Aanvulling op het MER Hogewegzone

In het kader van de m.e.r. procedure is het MER Hogewegzone voorgelegd aan de Commissie MER. Op 7 april 2011 is het voorlopig toetsingsadvies van de Commissie ontvangen. In haar advies overweegt de Commissie dat in het MER een groot aantal milieuaspecten die betrekking hebben op het voornemen uitgebreid en duidelijk zijn uitgewerkt. Het MER geeft daarmee in het algemeen een goed inzicht in de milieueffecten van het voornemen zelf. Dit geldt zowel voor de effecten (met name geluid en luchtkwaliteit) van het realiseren van ca. 800 woningen als voor de effecten van de reconstructie van de Hogeweg. Door de Commissie is bij toetsing van de vastgestelde richtlijnen en de wettelijke inhoudseisen tekortkomingen gesignaleerd. Daarnaast zijn door de Commissie enkele opmerkingen gemaakt die moeten worden gezien als aanbevelingen om een bijdrage te leveren aan de kwaliteit van de verdere besluitvorming.

Door de initiatiefnemers is het advies van de Commissie ter harte genomen. Aanvullend onderzoek is gedaan. In deze notitie wordt puntsgewijs de aanvullingen behandeld.

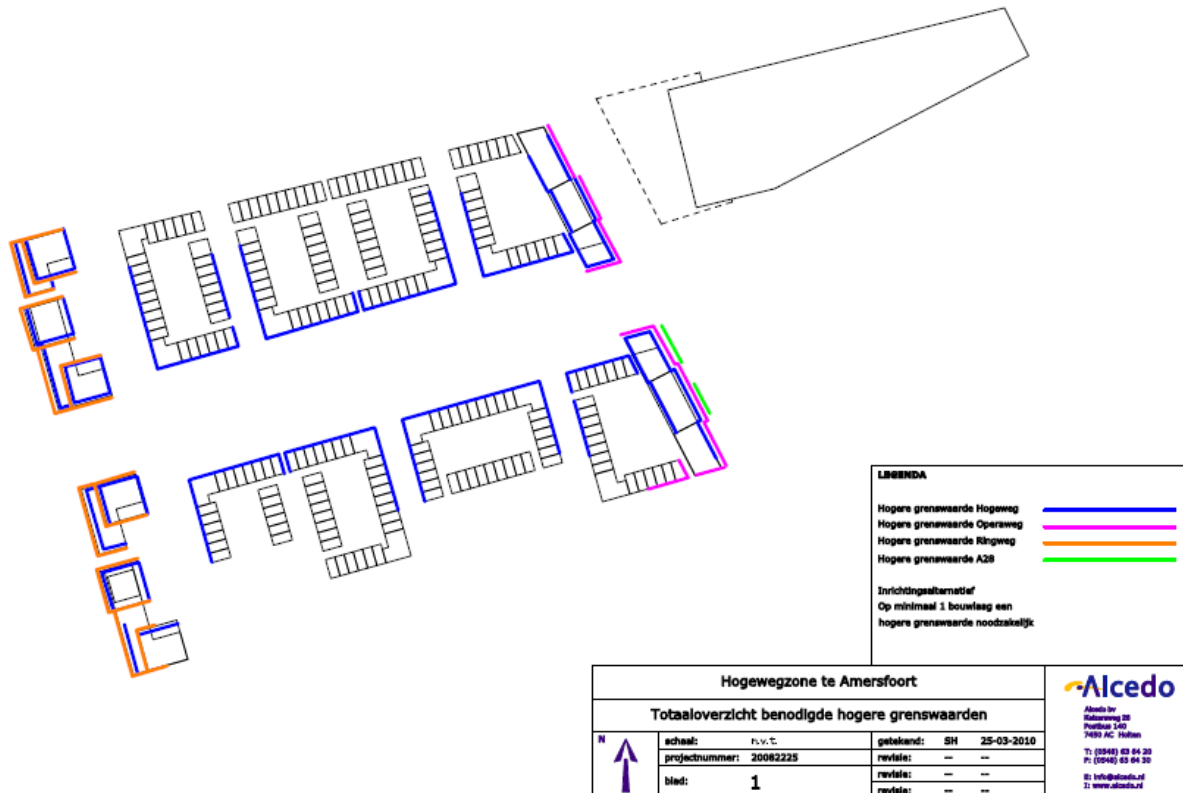
Als tekortkoming adviseert de Commissie in een aanvulling op het MER de toekomstige geluidsbelasting op woningen in het plangebied ten gevolge van verbreding van de A28 nader inzichtelijk te maken.

In onderstaande afbeelding is weergegeven voor welke appartementen dit mogelijk een hogere grenswaarde betekent (met groen):

In het MER is verondersteld dat in het kader van de wijziging van de A28 maatregelen getroffen zouden worden om de geluidsbelasting in de wijken Schuilenburg, Liendert en Rustenburg te reduceren, dan wel in ieder geval niet te laten toenemen. Op 18 maart 2011 is het Ontwerp Wegaanpassingsbesluit (OWAB) door de Minister van Infrastructuur en Milieu ter visie gelegd. Uit het OWAB is gebleken dat bij Schuilenburg uitgebreide maatregelen worden getroffen in de vorm van tweelaags ZOAB en hoge geluidsschermen. Bij de aansluiting op de Hogeweg en ter hoogte van Liendert en Rustenburg voorziet het OWAB alleen in tweelaags ZOAB. Er is niet voorzien in hogere geluidsschermen. Daardoor is sprake van een (geringe) toename van de geluidsbelasting in deze woonwijken.

Uitgaande van het OWAB zal de geluidsbelasting ter plaatse van de woningen in de Hogewegzone op de onderste bouwlagen over het algemeen gelijk zijn aan of iets lager zijn dan de geluidsbelasting volgens het MER. Ter plaatse van de hogere verdiepingen van de hoogbouw (aan de zijde van de A28) is sprake van een geringe verhoging van de geluidsbelasting. Deze verhoging bedraagt in de orde van grootte enkele tienden dB's. Ondanks deze geringe verhoging kan er echter sprake zijn van meer en hogere vast te stellen hogere grenswaarden dan waarin het plan Hogewegzone nu voorziet.

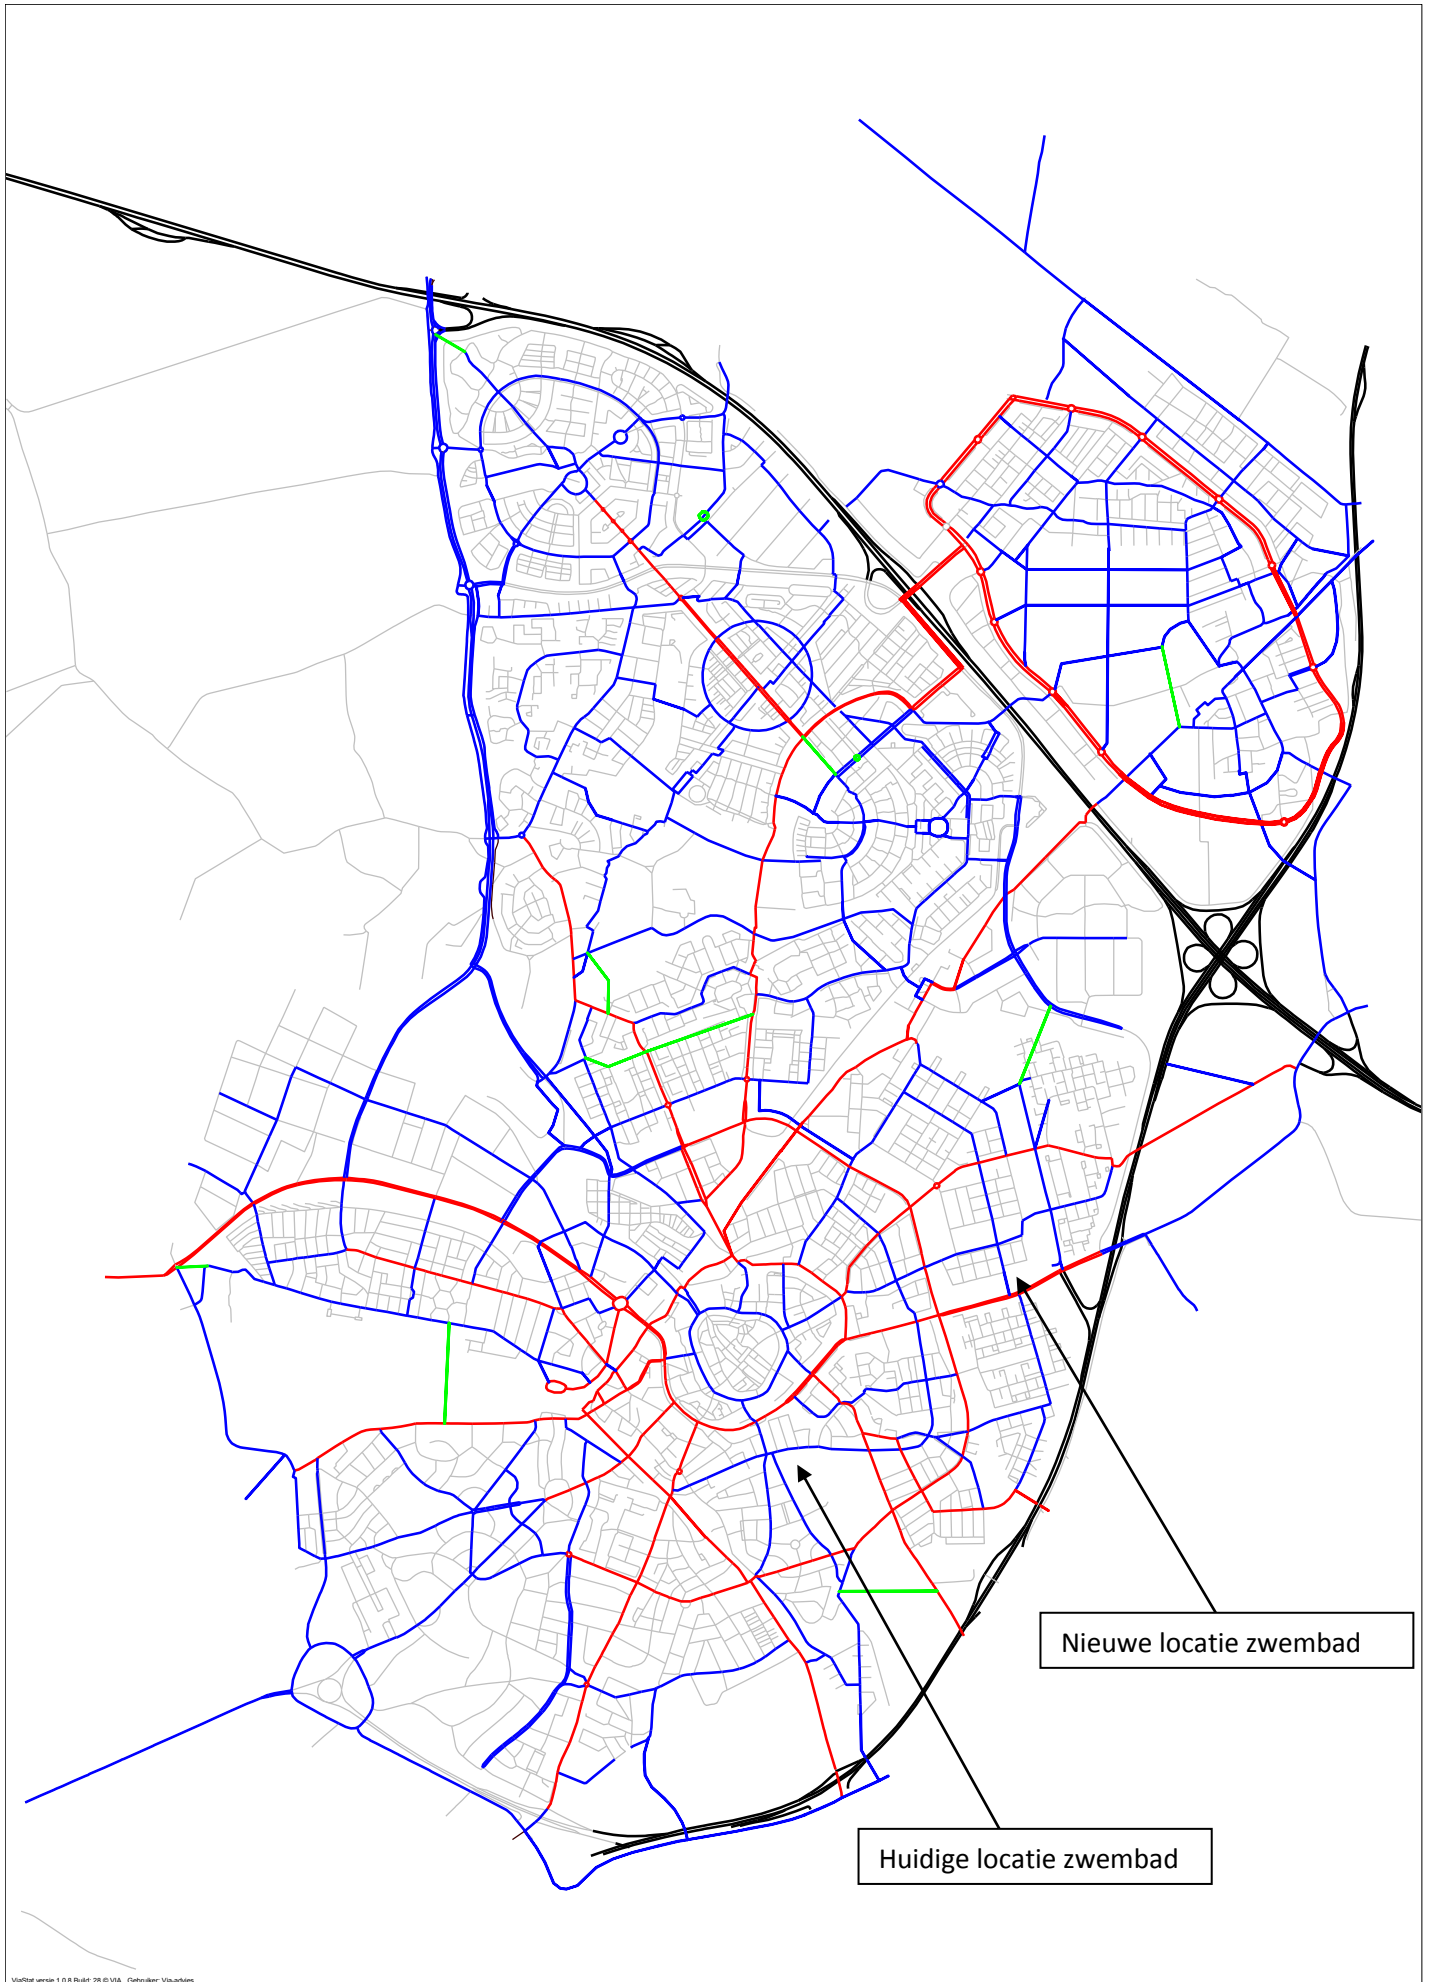
De Commissie adviseert alsnog aandacht te besteden aan de bereikbaarheid van het zwembad- en sportcomplex voor langzaam verkeer vanuit de wijdere omgeving. Dit is met name van belang bij het bepalen van de aantrekkelijkheid van het stimuleren van het gebruik van de fiets.

Op onderstaand kaartje is de fietsstructuur van Amersfoort aangegeven: in rood de hoofdfietsroutes, in blauw de secundaire routes (groen zijn de ontbrekende schakels, bron: Fietsstimuleringsplan 2008). Tevens aangegeven de huidige en nieuwe locatie van het zwembad.

Beide locaties zijn met de fiets goed bereikbaar en gelegen aan minstens de secundaire structuur (Bisschopsweg) of deels ook hoofdstructuur (Hogeweg).

Direct rondom de locatie Hogeweg liggen alleen enkel vrijliggende fietspaden (Hogeweg en Buurtas). Bij de locatie Bisschopsweg is dat niet het geval.

Qua ligging in de stad (fietsafstanden) ligt de locatie Bisschopsweg (rood) iets gunstiger. Binnen een straal van 2,5 kilometer liggen vanaf de Bisschopsweg meer woningen. Binnen een straal van 5 kilometer (nog steeds een fietsbare afstand) "bedient" het zwembad Hogeweg (blauw) een iets groter gebied (m.n. Vathorst, maar ook Hoevelaken)

Figuur 0.1 Wegvakdichtheden Hogeweg, drukste kwartieren avondspits woensdagpiek Zwembadcomplex

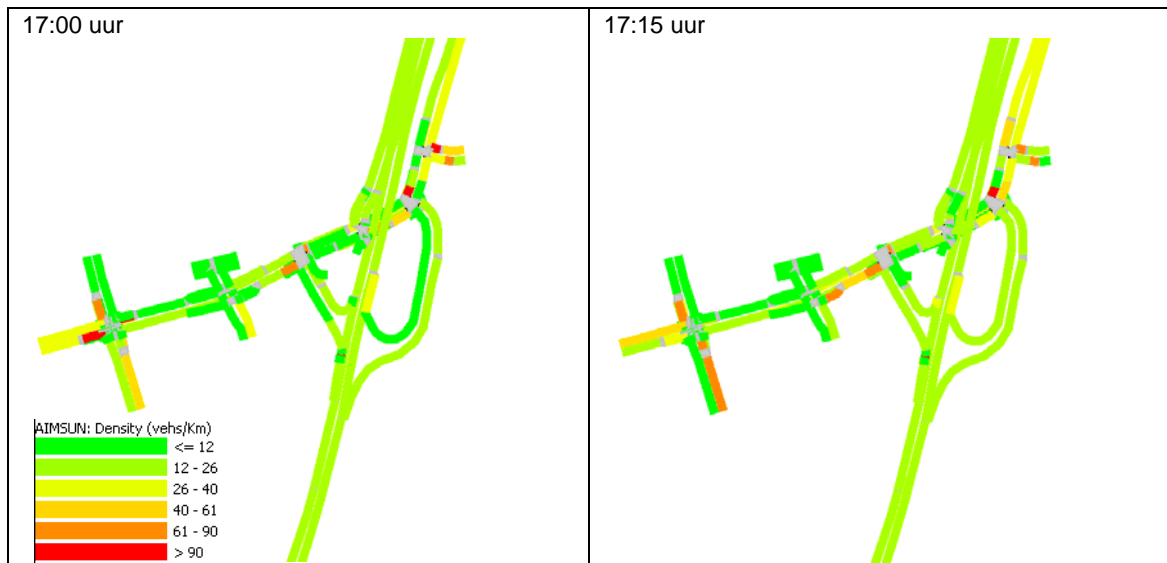
De Commissie adviseert de verdeling van bezoekersaantallen, de herkomst en vervoerswijze en de piekmomenten in bezoekers aan het zwembad- en sportcomplex nader uit te werken; op basis hiervan de maatgevende perioden voor verkeer te bepalen en voor zover nodig mitigerende maatregelen uit te werken om stagnatie van verkeer op de Hogeweg te voorkomen. Tijdens het gesprek met de

In figuur 1 zijn de dichtheden per wegvak weergegeven voor de twee drukste kwartieren in de avondspits. Deze dichtheden geven een beeld van de verkeersafwikkeling op de wegen. Hoe hoger de dichtheid, hoe drukker het is. Hierbij geldt dat het beeld per moment kan fluctueren, dit geldt met name ter plaatse van de geregelde kruispunten waar op het moment dat het verkeerslicht op rood staat logischerwijs een kleine wachtrij ontstaat en de dichtheid dus tijdelijk verhoogd is.

Uit figuur 1 blijkt dat de situatie tijdens een woensdag piek bij regulier gebruik van het zwembad een vergelijkbaar beeld geeft op de Hogeweg als tijdens een gemiddelde werkdagspits in het VKA. De ontsluiting van het zwembadcomplex leidt niet tot noemenswaardige wachtrijen ter plaatse van de aansluiting op de Hogeweg. Ook heeft het geen significant effect op de gemiddelde trajectsnelheid op de Hogeweg zelf; voor het traject tussen de ringweg Randenbroek en de oostelijke aansluiting op de A28 gedurende de avondspits (16:00 – 18:00 uur) ligt de gemiddelde snelheid net als tijdens een gemiddelde werkdagspits rond de 35 km/uur.
